Komplet za popravak zupčastog remena CT1077K2/ WP2 za Opel, Alfa, Fiat, Saab, Chevrolet različiti modeli 1,6/1,8 od 2003. godine

Sl. 2

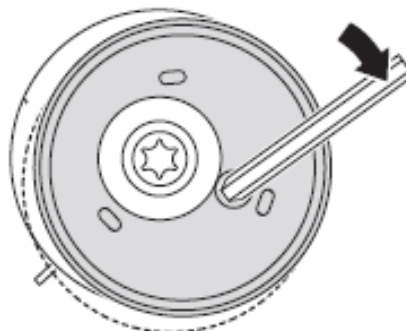
Isporučeni stezni valjak optički se razlikuje od valjka koji je ugrađen u vozilo.

ContiTech isporučuje dva različita modela steznog valjka s rascjepkom ili bez nje KM-6333. Oba modela razlikuju se po montaži, no mogu se primjenjivati bez ikakvih problema.

Model bez rascjepke **nakon** montaže na motoru (20 Nm + 120°) mora se najprije zategnuti šesterobridnim ključem od 6 mm u smjeru kazaljke na satu, kako bi se mogao postaviti remen. Nakon uklanjanja šesterobridnog ključa zategnutost se automatski namješta.
